Projek : **PROJEK BALAI BOMBA DAN KUARTERS PUTATAN, SABAH.**

Perkara: **Pindaan Rekabentuk 3 - Tiles di Tandas Kuarters**

BORANG PINDAAN REKABENTUK

KUARTERS
(TANDAS & BILIK AIR UNIT E & F)

PELAN LANTAI BAWAH
PANDANGAN A
PANDANGAN B
PANDANGAN C
PANDANGAN D
PANDANGAN E

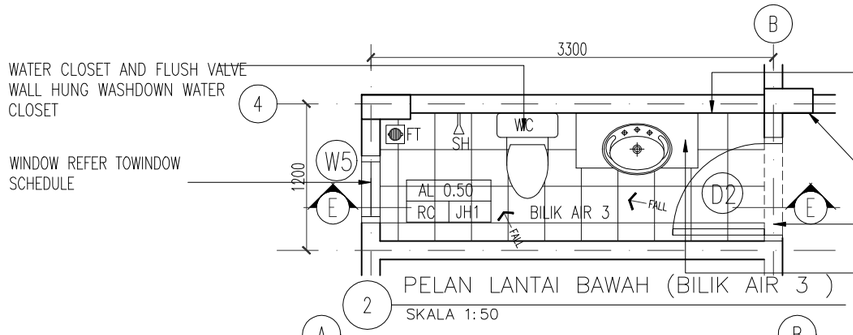
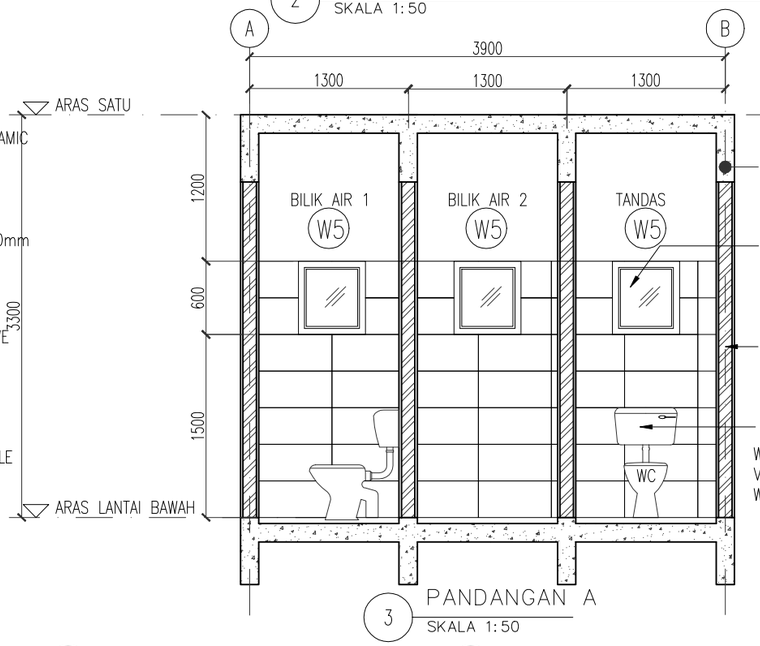
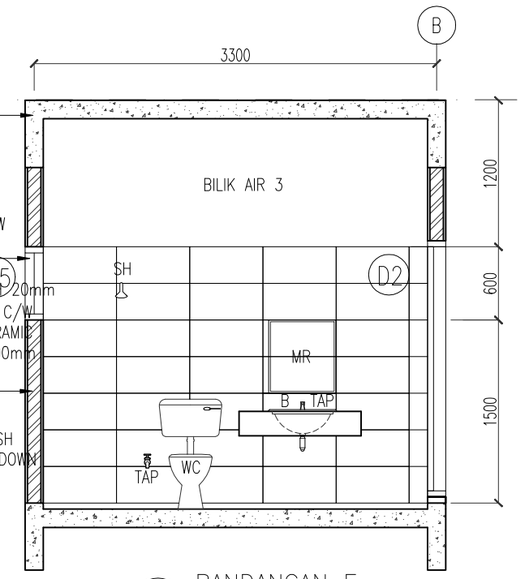
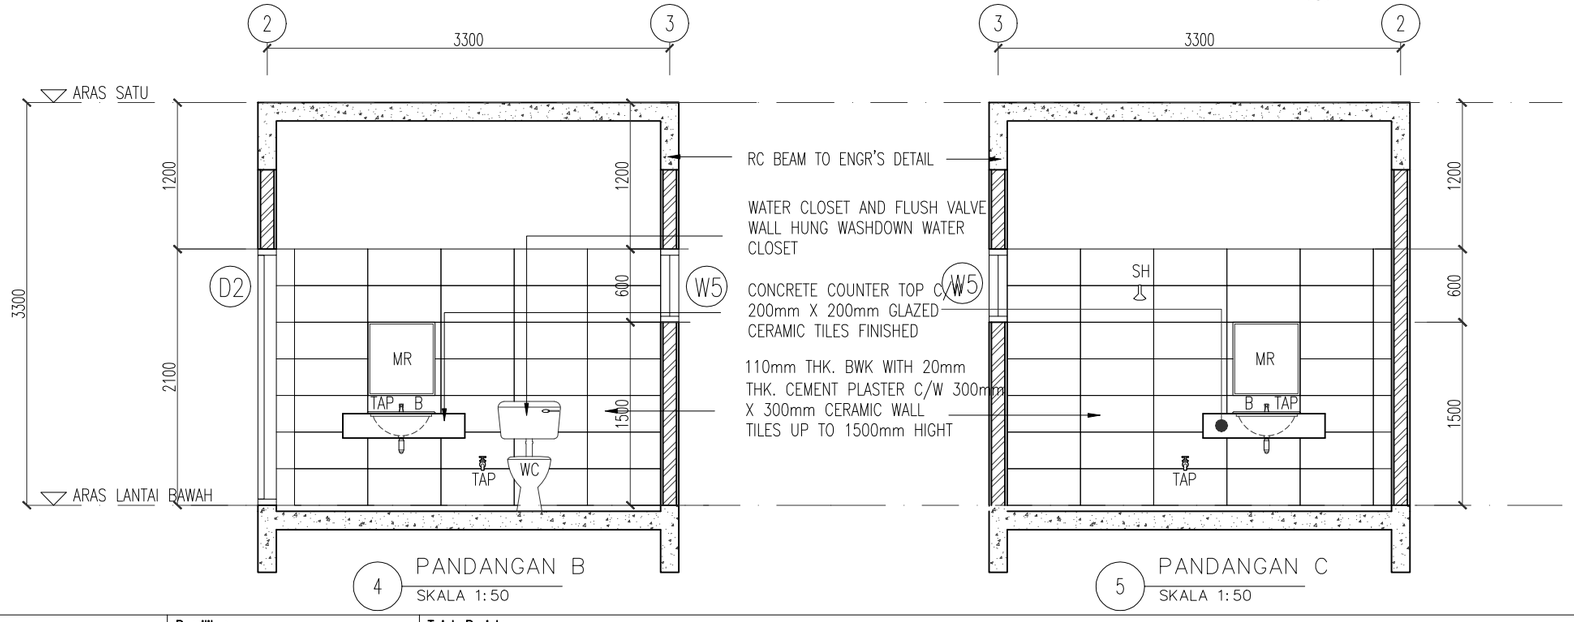
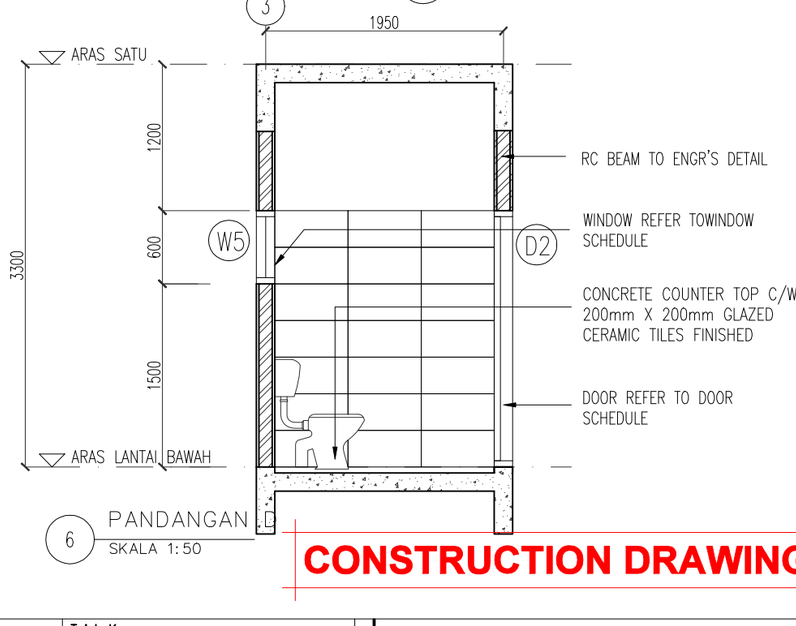
Merujuk kepada perkara di atas, ketinggian *tiles* di tandas kuarters perlu dinaikkan dari 1500mm kepada 2100mm untuk mengelak daripada bahagian dinding terkena air dan berlumut.

Kuarters - Tandas
Menambah ketinggian *Tiles* di dinding dari 1500mm kepada 2100mm.

Ketinggian *Tiles* perlu dinaikkan kepada 2100mm kerana ketinggian 1500mm di tandas kuarters adalah tidak sesuai untuk mengelakkan dinding berlumut.

PR3 - *Toilet* kuarters, Balai Bomba
